KRAFTCENTRALEN 2, SOLBERGA

Antikvarisk konsekvensbeskrivning

Exteriör tillbyggnad, fasadändring,
interiör ombyggnad m.m.

2025-05-16

Interiören präglas idag av slitna eller tekniskt uttjänta ytskikt och konstruktioner.

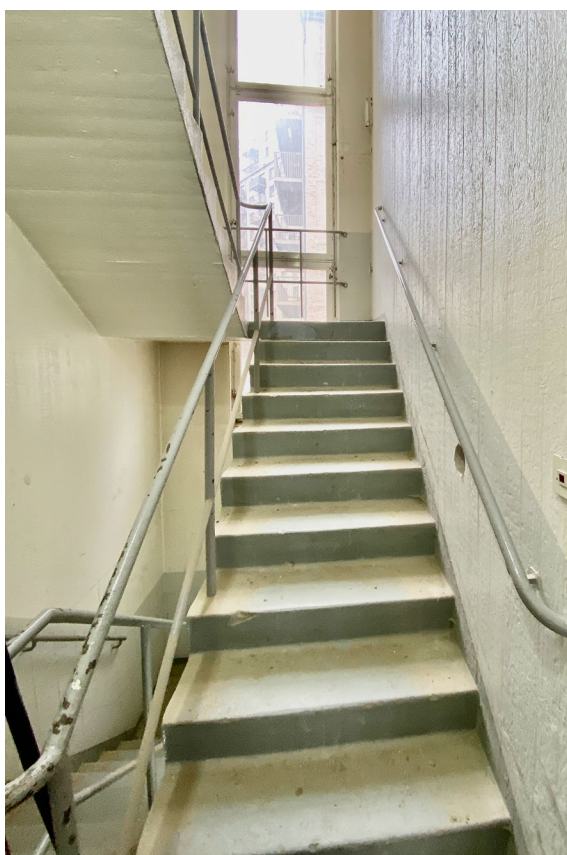
Lokalens interiör präglas idag av stora öppna ytor och volymer med slitna eller tekniskt uttjänta ytskikt/väggar, betongbjälklag etc. Förslaget innebär att nya rumsvolymer, våningsplan och rumssamband adderas. Projektet har strävat efter att bevara den industriella karaktären i så hög grad som möjligt. Ett inre trapphus/trapplopp signifikant för byggnadstiden bevaras i sin helhet, liksom karaktärsbärande element (stolpkonstruktioner, stålbalkar, brädgjutna betongytor etc) i den utsträckning det är möjligt. Förändringarna medför ändå ofrånkomligen att ursprungliga material och konstruktioner i relativt stor utsträckning raderas eller byggs bort, exempelvis takbjälklag som byts ut i sin helhet. Byggnadens ursprungliga funktion som panncentral får sägas vara svåravläst redan i nuläget och var främst kopplad till den sedan tidigare rivna skorstenen, snarare än till byggnadens interiör.

Den nya verksamheten i byggnaden bedöms väl lämpad för byggnaden och dess långsiktiga bevarande. Mot denna bakgrund, samt projektets ambition att i möjligaste mån bevara karaktäristiska byggnadsdetaljer, har samtliga interiöra åtgärder bedömts vara acceptabla från antikvarisk synpunkt.

Dörrar västfasad. Dörrparti t.v. ersätts av nytt träglasparti. Dörr i mitten bilden rivs och fönsterparti återställs. Lastport t.h. ersätts av ny lastport klädd med legerad aluminiumplåt.

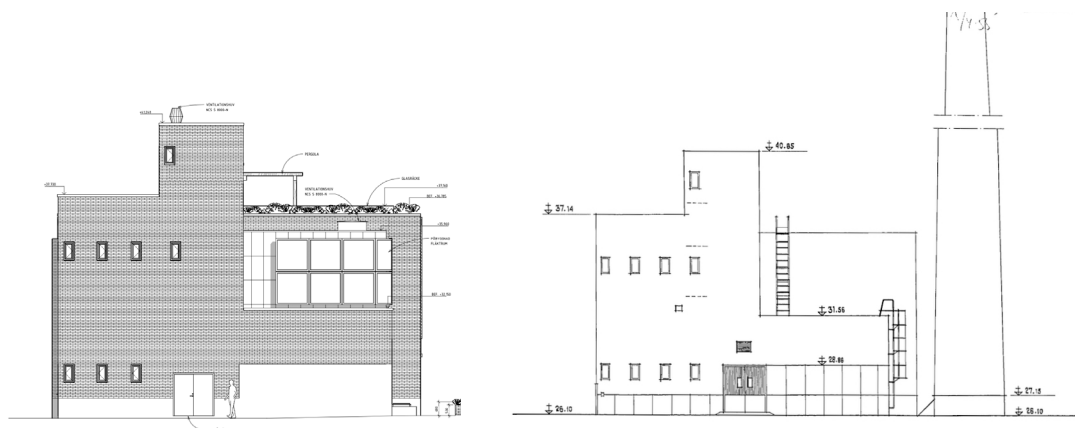
- *Dörrläge nordväst, västfasad:* Befintlig sentida port ersätts av nytt vitmålat träglasparti inkorporerat i fönsterparti, där glasad del följer fönsterindelningen.
- *Dörrläge väst, västfasad:* Nuvarande sentida dörrparti rivs. Dörrläge utgår och ursprungligt fönsterparti återställs.
- *Dörrläge sydväst, västfasad:* Befintlig lastport ersätts av ny lastport klädd med mörk legerad aluminiumplåt (Aurubis Nordic Brass Weathered).
- *Dörr sydfasad:* Dörr och dörrläge utgår. Nya murverksöppningar tas upp för anslutning till den nya tillbyggnaden.

Nuvarande dörrar och portar i sentida utförande bedöms ha negativ inverkan på byggnadens kulturhistoriska värden. Föreslagna dörrar och portar har i utformning och material anpassats efter såväl byggnadens karaktär som Wennerholms ursprungliga arkitektoniska gestaltning och bedöms få positiv påverkan på byggnadens kulturhistoriska värden. Samma bedömning gäller återställandet av västfasadens fönsterparti där dörrläge utgår. Föreslagen legerad aluminiumplåt, med ett uttryck snarlikt ärgad brons, för lastport i västfasad är ett något främmande inslag i en industribyggnad från 1950-talet. Mot bakgrund av att materialvalet har bedömts ha arkitektoniska fördelar i andra delar av projektet (se *Nytt fläktrum*) bedöms lastportens plåtbeklädnad vara positiv för byggnadens arkitektoniska helhetsverkan och en åtgärd som kan utföras utan påverkan på byggnadens kulturhistoriska värden.
